改善箇所説明図

マウント部(A-A'断面)

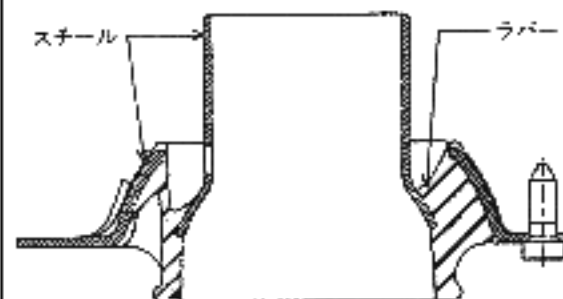
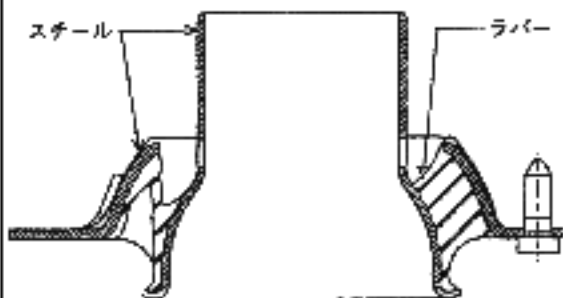
前輪懸架装置のストラットを固定しているマウント部に強度不足のものがあり、そのままの状態で使用を続けると、当該マウント部のラバーに亀裂が発生し、最悪の場合、ストラットが抜け走行不能に至るおそれがある。

全車両、当該マウント部を対照品と交換する。
